Zusammenfassung der Wettbewerbsergebnisse

Planungswettbewerb

Neubau Volkstheater Rostock

Oktober 2019

7 0 0 4

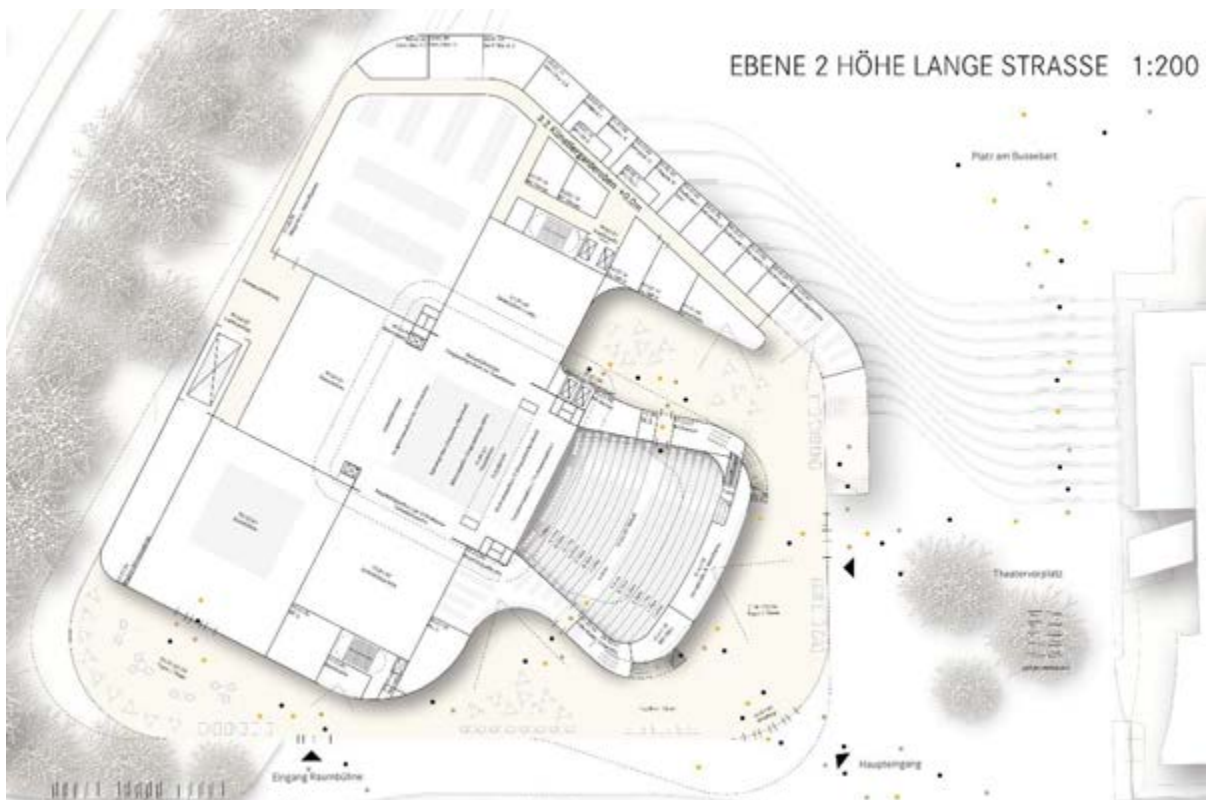
Selbstbewusst, elegant und sensibel reagiert der Entwurf auf die stadträumlichen und topografischen Besonderheiten des Ortes. Der Dialog zu den historischen und den anderen Gebäuden im Bestand wird gesucht und gefunden. Eine auf den ersten Blick relativ freie Gebäudefiguration mit weithin sichtbarem Bühnenturm definiert die gewünschte Torsituation am Westzugang der Langen Straße und reagiert subtil auf die unterschiedlichen Nachbarschaften. Es gelingt den Verfassern, einen markanten Solitärbaukörper in den Kontext zu integrieren, ohne dass Rückseiten entstehen.

Die gegeneinander versetzten Volumina der einzelnen Etagen bilden eine – auch von außen – begehbare, sympathische Gebäudeskulptur. Diese bildet den Endpunkt der Langen Straße und den Auftakt zur Innenstadt, sie definiert und fasst den sich nach Norden öffnenden Theaterplatz und bildet einen kräftigen Raumabschluss nach Westen – die heute diffuse stadträumliche Situation wird geordnet und die vorhandenen Hochpunkte werden stimmig ergänzt.

Das Theater öffnet sich scheinbar allseitig zur Stadt. Der einladende Charakter wird durch die Begehrbarkeit der öffentlich nutzbaren und zugänglichen Dach-/Veranstaltungsflächen noch verstärkt – ein Theater nicht nur für Theaterbesucher. Auch ist das Aneignungspotenzial für alle Besucher, Bewohner und Gäste hoch, Schwellenängste werden vermeiden und bereits durch die Einsehbarkeit in das Eingangsgeschoss ist die Orientierung im bzw. ins Gebäude gut gelungen.

Der Theaterplatz ist angenehm dimensioniert, eine Baumgruppe gliedert die Fläche und die große, geschwungene Freitreppenanlage 'umspielt' den Theaterbaukörper, bindet ihn sehr gut in das Umfeld ein und führt die Nutzer zwanglos von der Langen Straße nach 'unten' in Richtung Stadthafen und zur Warnow. Durch eine Auskrugung des Gebäudes über den Platz an der Langen Straße wird der Haupteingang wie selbstverständlich erkennbar und liegt an der richtigen Stelle.

Die horizontal gelagerte Figur des Hauptbaukörpers steht mit dem über 30 m hohen opaken Bühnenturm in einem spannungsvollen Bezug. Der leuchtende, auch für externe begehbare Turm mit Dachterrasse, kann zum eindrucksvollen Signet der Stadt werden.

Die Grundrissorganisation entspricht in hohem Maße den Erwartungen des Nutzers, auch wenn die Tragstruktur nicht zu erkennen ist und vage bleibt. Das 2-geschossige Foyer ist von außen gut erkennbar und lädt zum Hineingehen ein. Das weitläufige Foyer umschließt den Zuschauerraum des Großen Hauses und der Raumbühne mit Ausrichtung zu Theaterplatz und zur Langen Straße. Hauptbühne und Raumbühne liegen auf einer Ebene, binden beide – mit der Möglichkeit separater Erschließung – an das großzügige, gemeinsame Foyer an. Die Anlieferung erfolgt unproblematisch über den Kanonsberg, die Lage der Montagehalle ist vorbildlich, der Lastenaufzug liegt an richtiger Stelle. Die Bühne wird als vollwertige Kreuzbühne konzipiert und hinsichtlich der angegliederten Flächen und Funktionsbereiche gut organisiert, auch die Nähe der Künstlergarderoben ist gut. Alle Probebühnen liegen auf Niveau des Parkplatzes Bussebart und in der Nähe der Anlieferung. Vor- und Nachteile dieser Lage werden im Preisgericht ebenso kontrovers diskutiert wie die Lage der Räume für das Orchester und die Entfernung zum Orchestergraben.

Der Zuschauerraum entwickelt sich über fächerförmigem Grundriss in symmetrischer aber recht freier Form. Die angedeutete Innenraumwirkung entspricht den hohen Erwartungen, wenngleich die Steigung im Parkett hinsichtlich der Sichtbezüge etwas knapp bemessen scheint. Die Zugangssituation im Parkett ist nicht zu großzügig, die Treppen zum Rang und den Seitenrängen liegen an der richtigen Stelle.

- I. Die Gastronomie auf dem Bühnenturm und die äußere Begehbarkeit des Theaterbaukörpers sind wichtige Elemente der Attraktivität und für die Akzeptanz des Entwurfes, sie sollten unbedingt realisiert und nicht als Option gesehen werden.

- II. Die geschwungene Treppenanlage des Theatervorplatzes ist integraler Bestandteil des Gebäudeentwurfes und der Freianlagen, sie muss realisiert werden.

- III. Funktionale Abhängigkeiten der Organisationseinheiten sind mit den Nutzern abzustimmen und zu optimieren.
- IV. Besondere Sorgfalt ist bei der Materialwahl, Präzisierung und Durcharbeitung der Fassaden- und Außenwandgestaltungen der unterschiedlichen Hüllflächen erforderlich, hier sollten auch die Untersichten der auskragenden Etagenebenen gleichermaßen mit berücksichtigt werden.

- V. Das öffentliche Grün um den Theaterneubau sollte noch akzentuierter entworfen und präzisiert werden.
- VI. Die Einhaltung des vorgegebenen Budgets ist im Verhandlungsverfahren zu beachten.

- VII. Ein weiterer Ausblick/Transparenz nach Norden zum Stadthafen sollte geschaffen werden.

7 0 0 3

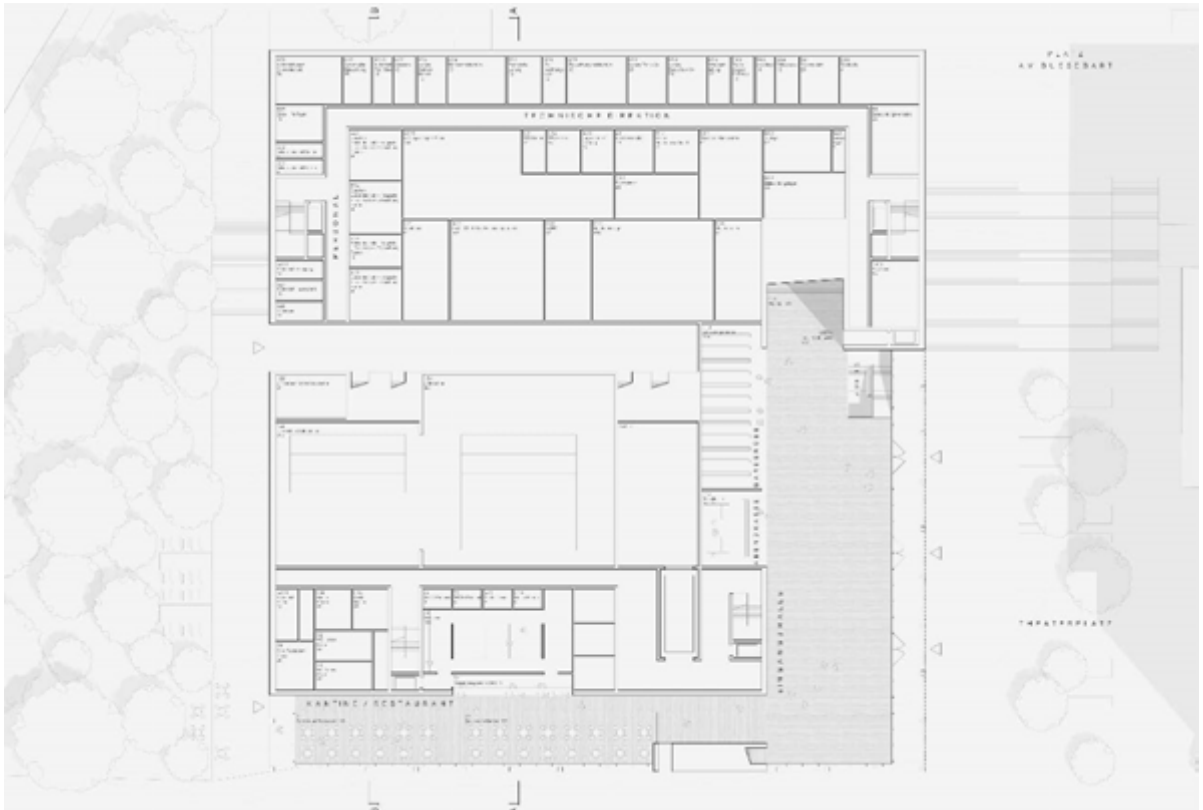
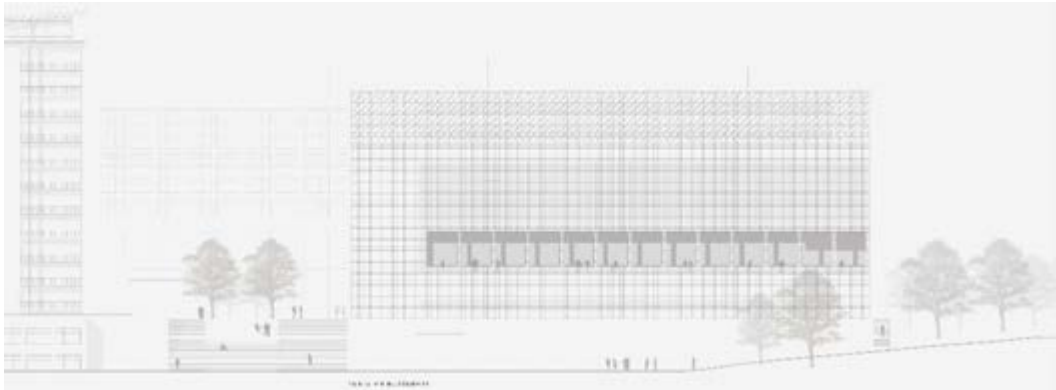
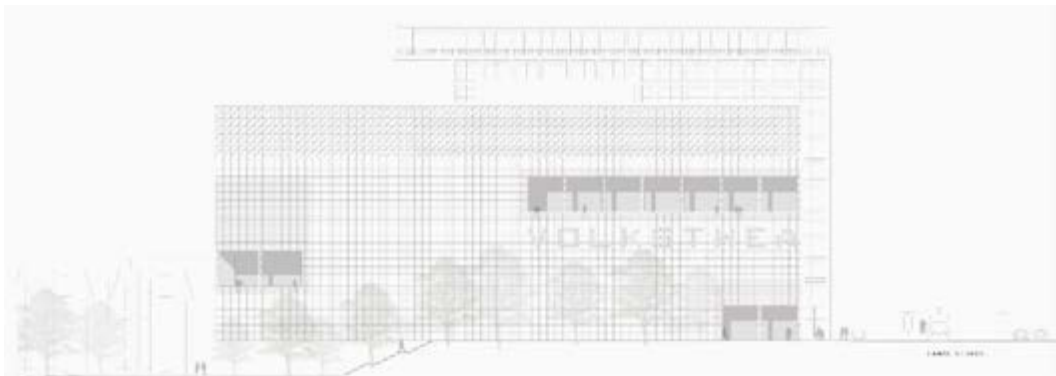
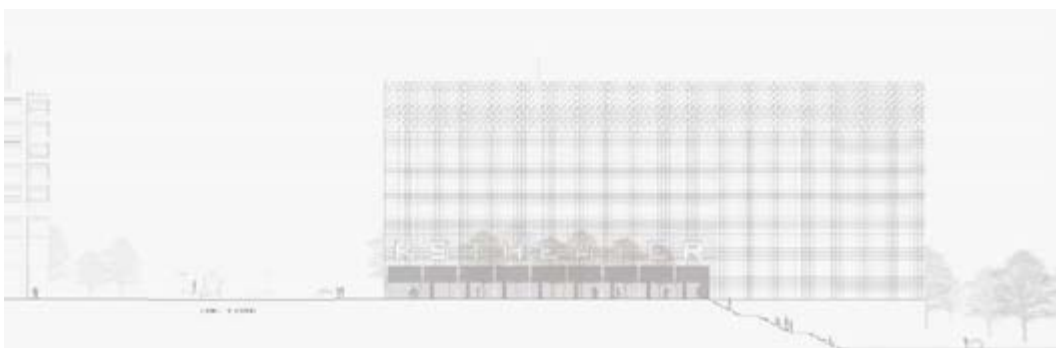
Der Entwurf ergänzt die Torsituation am Eingang der Langen Straße. Die Baufluchten reagieren auf den Bestand.

Durch die Höhe des Baukörpers von 30 m und seine klare und kompakte Form ist eine große Fern-wirkung vorhanden.

Der Kubus zeigt vier einheitliche Fassaden mit funktional sinnvollen und gut proportionierten Öffnungen. Die Hauptseite zeigt zum Stadthafen.

Da der konzipierte Baukörper sich in Gänze markant, trotzdem leicht und leuchtend zur Stadt öffnet, weisen auch seine Erdgeschossseiten einen starken Durchsichtigkeitsgrad auf. Lediglich der massive Betonsockel Richtung Norden zum Platz am Bussebart (1- bis 2-geschossig) mit einer großen Zufahrtsöffnung wirkt zurückweisend und nicht ansprechend.

Von der östlich am Theaterplatz liegenden Eingangshalle wird man über eine repräsentative Treppe in das nördlich liegende Foyer vor dem Großen Saal geführt. Die Aussicht auf den Stadthafen ist dann spektakulär. Über das Hauptfoyer und weitere Treppen über zwei Etagen gelangt man in das westlich orientierte Foyer vor der Raumbühne. Es ist ein Personenaufzug vorgesehen, jedoch für die Anzahl der Besucher zu klein dimensioniert.

Die Belichtung und Belüftung der Nebenräume erfolgt durch Fenster in einer Bandfassade hinter Filtermauerwerk aus Glasbausteinen. Die Barrierefreiheit ist grundsätzlich gegeben. Eine barrierefreie Erschließung der Raumbühne ist sehr umständlich. Rollstuhlplätze im Großen Haus sind wohl nur im Rang möglich.

Das Raumprogramm wurde erfüllt. Räume wurden z. T. funktional nicht optimal zueinander geordnet. Probebühnen und Ballettsaal, Stimmzimmer, Funktionsräume Orchester, Technikräume sind über mehrere Ebenen verteilt. Das führt zu vielen und langen Wegen für die Nutzer des Hauses wie z. B. die Orchestermmitglieder. Auch die Künstler müssen für die Wege zwischen ihren Garderoben und den Bühnen längere Wege einplanen. Die Magazinierung ist recht zersplittert angeordnet.

Eine direkte Anfahrt der Laderampe ist nicht möglich und die Anlieferung beeengt. Bei der Hauptbühne sind beide Orchesterpodien im Zuschauerraum angeordnet. Das Prospektpodium wiederum fehlt. Eine direkte Andienung der Dekoration ist nur über die Seitenbühne möglich. Damit steht die Fläche als Lager für andere Produktionen nur zum Teil zur Verfügung. Ein Bühnenaufzug fehlt.

- I. Die Leichtigkeit der Führung für Besucher ist bezüglich einer durchgehenden Barrierefreiheit zu überprüfen.
- II. Funktionsdefizite bezüglich Zuordnung der Räume und Anlieferung innerhalb des Gebäudes sind zu optimieren.
- III. Die Gestaltung der Fassade zum Stadthafen und der darunter liegende massive Sockel sind gestalterisch stärker zu verbinden.
- IV. Die Einhaltung des vorgegebenen Budgets ist im Verhandlungsverfahren zu beachten.

7 0 1 0

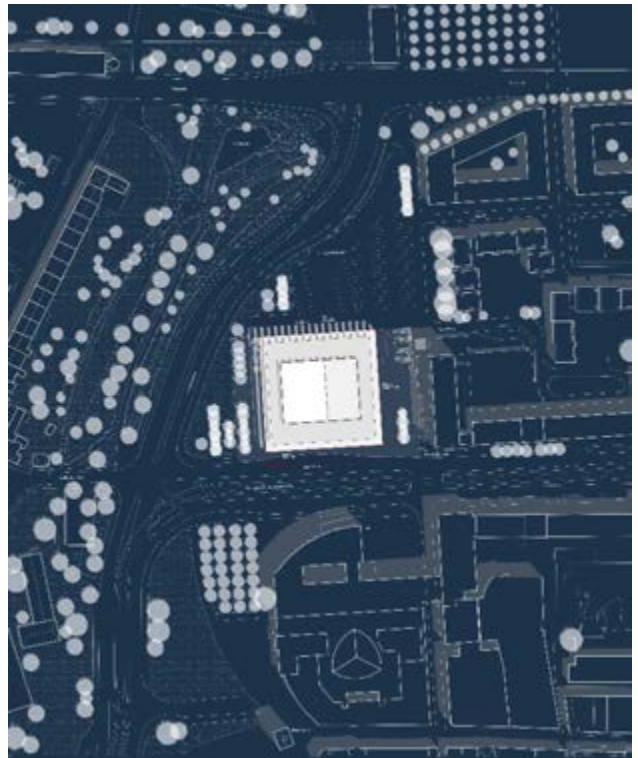
Die Höhe des Hauptbaukörpers orientiert sich an der Höhe der Bebauung Lange Straße. Mit 25 m Traufhöhe ist eine große Fernwirkung vorhanden.

Der gläsern schimmernde Kubus mit einer weitestgehend homogenen Fassadenwirkung in alle Richtungen weist die Form einer Skulptur auf, die in alle fünf Richtungen (auch nach oben) von auskragenden Körpern zusätzlich wohlproportioniert differenziert wird.

Die Erdgeschossseiten werden durch einen höheren Durchsichtigkeitsgrad und somit einer stärkeren Leuchtkraft herausgehoben – die Form des Glaskubus wird damit nicht unterbrochen. Ein geschlossener Sockel Richtung Norden zum Platz am Bussebart mit zwei großen Zufahrtsöffnungen wirkt nur bedingt ansprechend.

Von der nordöstlich liegenden Eingangshalle am Theaterplatz wird man über eine spektakuläre Wendeltreppe in das darüber liegende Foyer vor dem Großen Saal geführt. Bereits in der Eingangshalle spürt man den Großen Saal durch eine illuminierte schräge Decke und bemerkt die Raumbühne, die sich als Kubus aus der Fassade nach Norden hinausschiebt. Die Wendeltreppe ist als Haupteerschließung bauordnungsrechtlich zu hinterfragen. Weitere Treppen befinden sich im Eingangsbereich.

Alle Verwaltungsräume, Technikräume und Künstlerbereiche sind auf der Südseite des Gebäudes konzentriert, allerdings mit z. T. weiten Wegen. Werkstätten, Aufenthalts- und Anproberäume befinden sich aufgrund der Fassadengestaltung innenliegend, ohne direkte natürliche Belichtung und Belüftung. Als Ausgleich wurde ein innenliegender Gartenhof mit Terrasse für die Mitarbeiter konzipiert.

Das Raumprogramm wurde nicht vollständig erfüllt. Es fehlen ausreichend Technikräume und Sanitärräume.

Der Transport von den Lastenaufzügen ist nur abgewinkelt über die Seiten- oder Hinterbühne möglich. Das ist zeitaufwändig. Die Seitenbühne kann deshalb nicht für Dekorationswechsel vorgebaut werden.

Es besteht die Gefahr einer Vermischung von Betriebs- und öffentlichem Bereich.

Der Bühnenaufzug fehlt.

- I. Die Führung für Besucher über die Wendeltreppe ist bezüglich eines ausreichenden Fluchtwege-Angebotes zu überprüfen.
- II. Funktionsdefizite bezüglich Zuordnung der Räume innerhalb des Gebäudes sind zu optimieren.
- III. Die Gestaltung der Fassade zum Stadthafen und der darunter liegende massive Sockel sind gestalterisch stärker zu verbinden.
- IV. Die Einhaltung des vorgegebenen Budgets ist im Verhandlungsverfahren zu beachten.
